DELIBERAZIONE DELLA GIUNTA REGIONALE 7 luglio 2021, n. 1097

Parco Eolico denominato "Spinazzola2" da realizzare nel territorio del Comune di Spinazzola (BAT) ed infrastrutture connesse da realizzare nel territorio del Comune di Genzano di Lucania (PZ), avente una potenza complessiva pari a 42 MWp. ID_VIP:5101 Istanza di VIA Ministeriale ex art.23 del D.lgs. n.152/2006 e ss.mm.ii.

Parere Tecnico

OGGETTO: ID_VIP: 5101] Parco Eolico denominato "Spinazzola2" da realizzare nel territorio del Comune di Spinazzola (BAT) ed infrastrutture connesse da realizzare nel territorio del Comune di Genzano di Lucania (PZ), avente una potenza complessiva pari a 42 MWp. Proponente: ITW Spinazzola 2 S.r.l.

Figura-2: Sovrapposizione dell'impianto con la tavola delle componenti idrografiche del PPTR

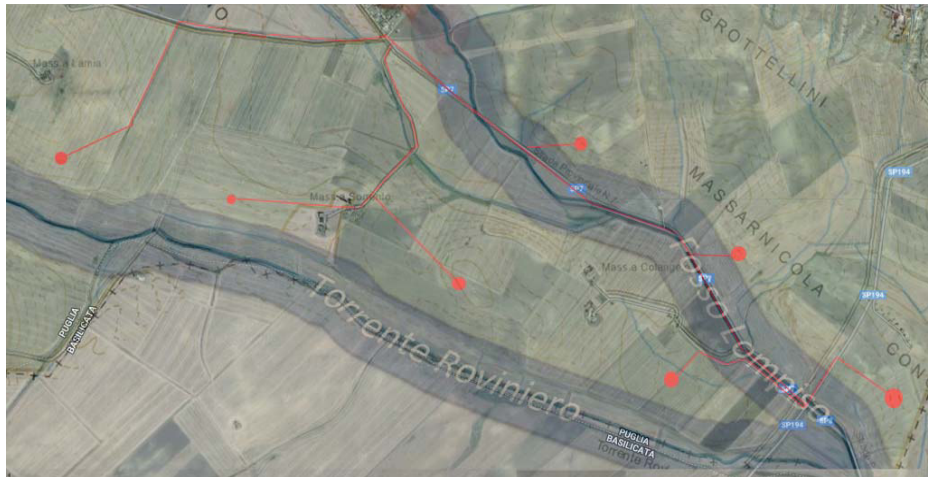
Vi sono numerosi attraversamenti del reticolo idrografico sia con la canalizzazione che con la nuova viabilità. Si ritiene, dunque, che in merito si debba esprimere l'AdB.

Figura-3: Inquadramento delle interferenze (cerchi gialli) tra aerogeneratori, cavidotto e reticolo idrografico, *ITW_SPZ02_AM_02_Sintesi_non_tecnica.pdf*, pg.34 di 164

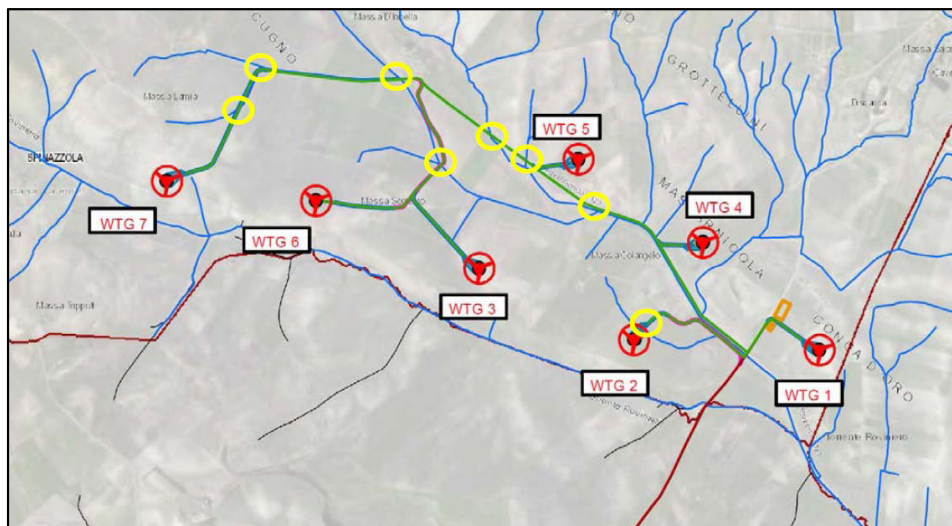
Dalla consultazione della Carta Idrogeomorfologica dell'AdB, si rileva che alcuni aerogeneratori sono posizionati a meno di 150 m dal reticolo e che alcuni tratti della rete di cavidotti interrata MT interseca il reticolo idrografico le cui aree di pertinenza sono disciplinate dagli art. 6 e 10 delle NTA del PAI e per i quali è stato, dunque, redatto idoneo studio di compatibilità idrologica ed idraulica, come previsto dalle succitate NTA.

A tal proposito si attende il parere di competenza dell'Autorità di Bacino.
